Mission régionale d'autorité environnementale

**Avis de la Mission Régionale d'Autorité environnementale  
Nouvelle-Aquitaine sur  
le projet de centrale solaire Le Grand Coderc d'environ 14 ha  
à Saint-Paul-la-Roche (24)**

n°MRAe 2021APNA148

Localisation des zones humides - Étude d'impact p. 52 volet 2

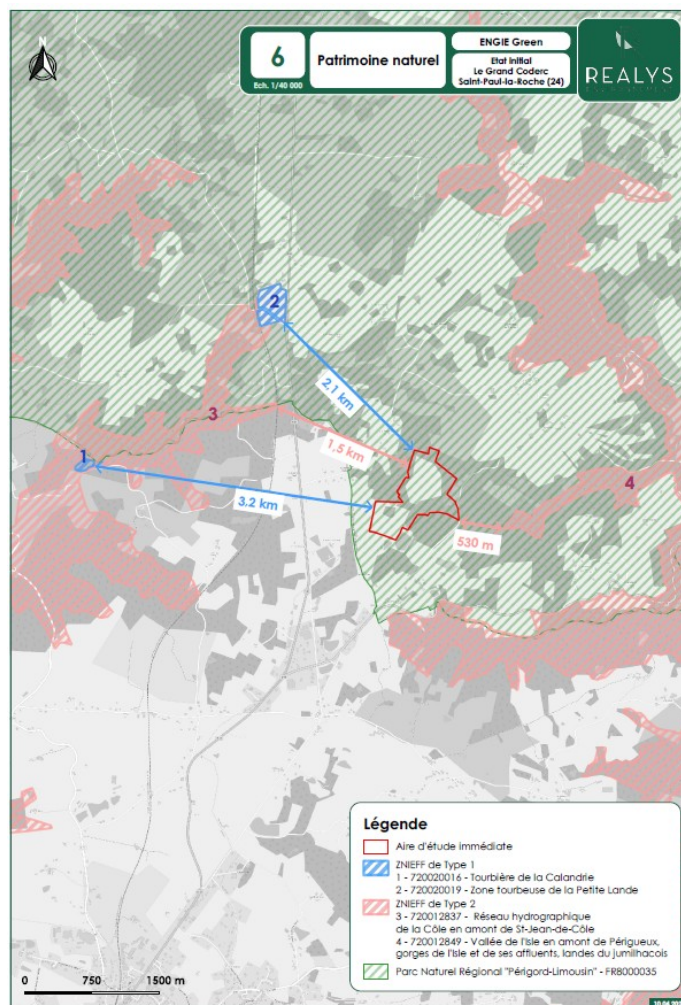
Une zone humide de 1.96 ha a été recensée au bord du ruisseau de la Valade. La MRAe relève que la délimitation des zones humides est basée uniquement sur les critères floristiques, et considère que l'état initial concernant l'enjeu des zones humides doit être complété pour le critère pédologique.

**Il convient que le porteur de projet confirme la caractérisation des zones humides en application des dispositions de l'article L. 211-1 du code de l'environnement<sup>1</sup>, modifié par la loi du 24 juillet 2019 renforçant la police de l'environnement (critère pédologique ou floristique).**

Localisation des habitats - Étude d'impact p. 48 volet 3

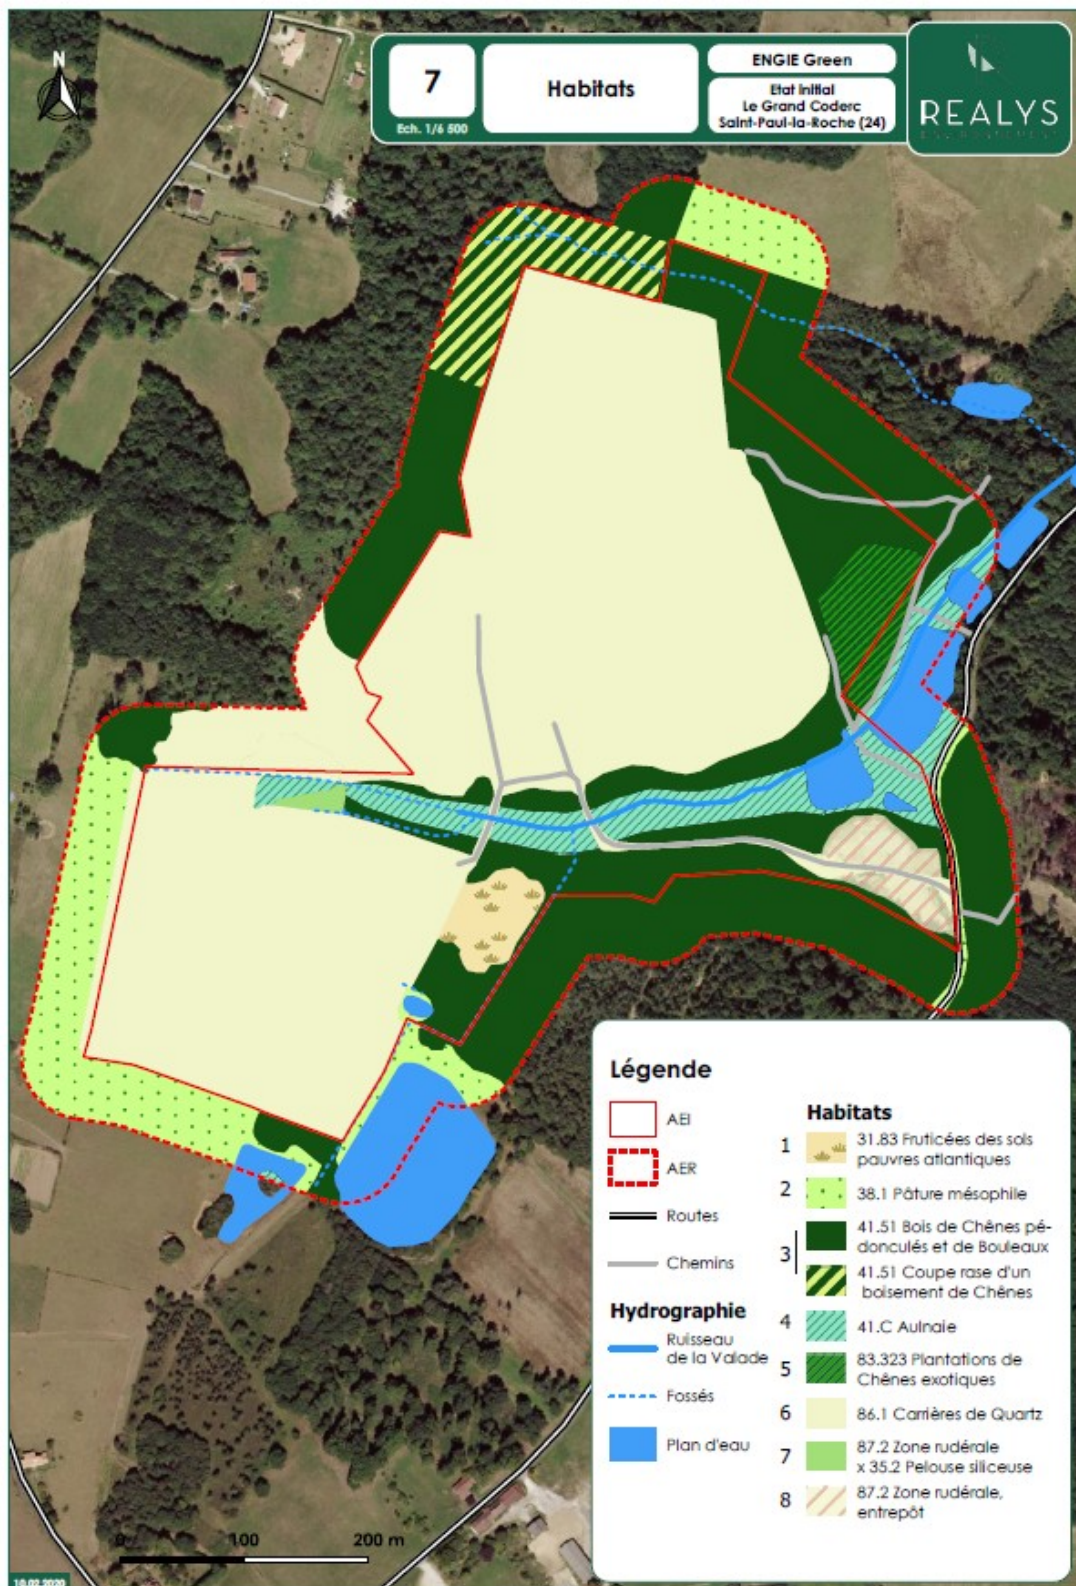
**Pour compléter utilement la carte des enjeux présentée en page 58, volet 2 de l'étude d'impact, la MRAe recommande de faire une analyse croisée des enjeux biodiversité et de l'emprise du projet, notamment par la superposition cartographique des enjeux et du projet.**

**En l'absence d'analyse pédologique, la MRAe estime que les inventaires zones humides ne permettent pas une bonne appropriation des enjeux.**
